Investycja
Budowa siedziby Instytutu Historii Sztuki i Wydziału Nauk o Sztuce Uniwersytetu im. Adama Mickiewicza

Budynek szkolnictwa wyższego	Branża
Zamawiający Uniwersytet im. Adama Mickiewicza w Poznaniu, ul. H. Wieniawskiego 3, 61-712 Poznań	Architektura
Adres budowy	Numer rysunku
ul. Wieniawskiego 3, 61-712 Poznań	PT_AR_14.2
Stadium Projekt techniczny	Skala 1:50
Tytuł rysunku Przekrój D-D (budynek A)_rewizja	Data sporządzenia rysunku 27.05.2025r.
	Data sprawdzenia rysunku 27.05.2025r.

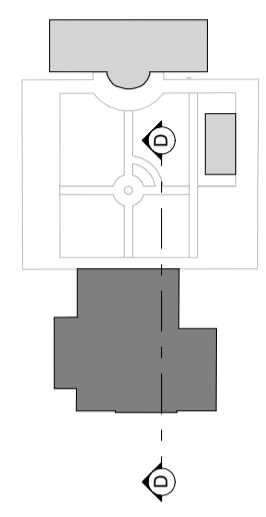
NR	OPIS	DATA
01	Zmiana sposobu podbitcia fundamentów - jet grouting i dodanie ścian dociskowych Wyburzenie i odbudowa dolnego biegu klatki schodowej Zmiana warstwy podłogi na gruncie Ze względu na nowe odkrytki zmienia warstwy P3a, P4a, P5a, P5b	12.05.2025
